BOLETIN 3 DE ACLARACIONES
PROCESO LPI-BID-01-EPMAPS-2021,
CONSTRUCCIÓN DEL PROYECTO “LÍNEA DE CONDUCCIÓN
PALUGUILLO – BELLAVISTA (TRAMO 1 PALUGUILLO – PUEMBO)

CONTRATO DE PRÉSTAMO 4759/OC-EC
OPERACIÓN (EC-L1242)
DB Reference No. IDB-P876114-11/21

Régimen de Temperatura Paluguillo

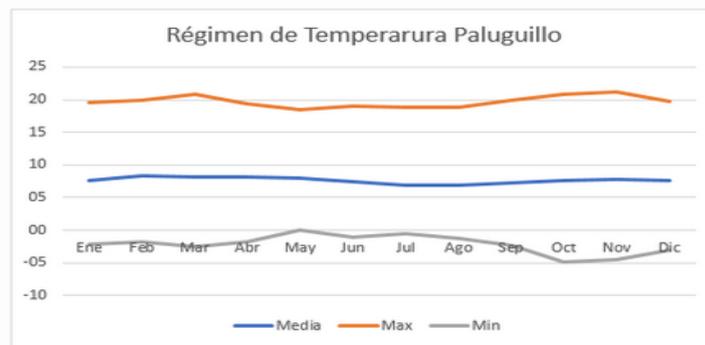
Pregunta / Aclaración: Solicito me indique cuales son las temperaturas promedias más bajas que se han reportado en el sector donde se instalará la tubería.

En respuesta a su solicitud. La temperatura promedio más baja registrada en el sector de interés es de $-2.1\text{ }^{\circ}\text{C}$, período de registro 2017 - 2021.

Adicionalmente, a continuación encontrará un breve resumen del régimen de temperatura del sector.

Según los registros históricos de la estación M5179 Paluguillo (propiedad de FONAG), la temperatura promedio en el sector de Paluguillo fluctúa entre los $7\text{ a }8^{\circ}\text{C}$ durante todo el año. Como temperatura máxima se puede alcanzar valores de $21\text{ }^{\circ}\text{C}$, mientras que la temperatura mínima registrada en la estación es inferior a los 4°C .

Régimen de Precipitación Paluguillo

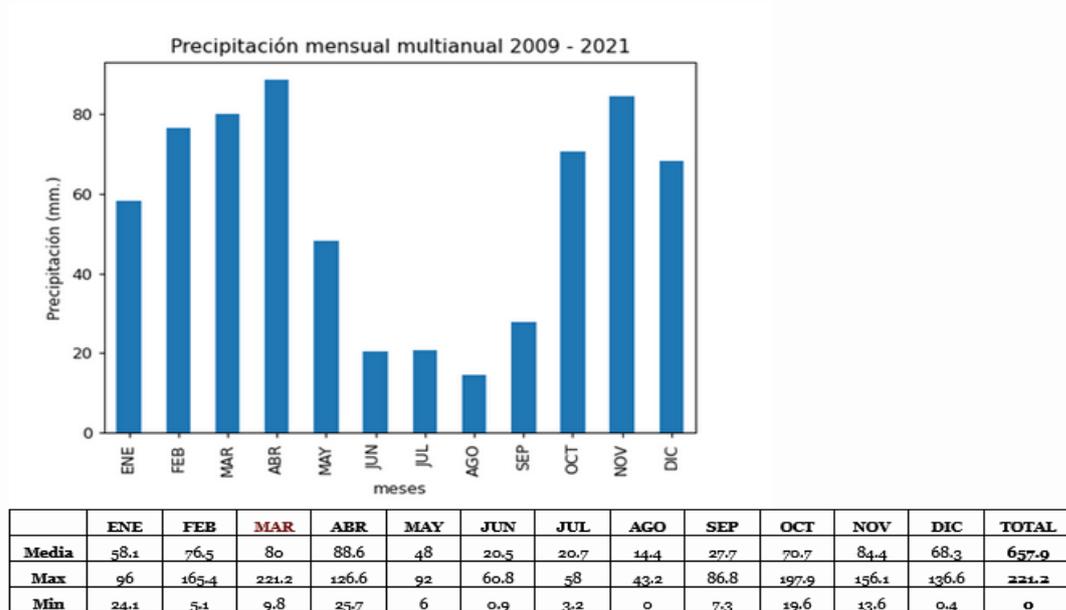
Pregunta / Aclaración: *¿La EPMAPS dispone de los Estudios de Régimen Pluviométricos de la zona? En caso de ser afirmativa la respuesta, solicitamos no faciliten dicha información.*

El régimen de precipitación en sector de Paluguillo tiene una distribución bimodal, con dos períodos de altas precipitaciones, el valor mayor o valor máximo se registra en los meses de febrero a abril, y el segundo valor en los meses de octubre a diciembre; y con un periodo seco entre los meses de junio y agosto. La precipitación anual es de aproximadamente es de 658 mm, registros de la estación P53 Paluguillo, ubicada en la Planta de Tratamiento de Agua Potable del mismo nombre.

A continuación, se presenta el gráfico de la distribución de la precipitación.
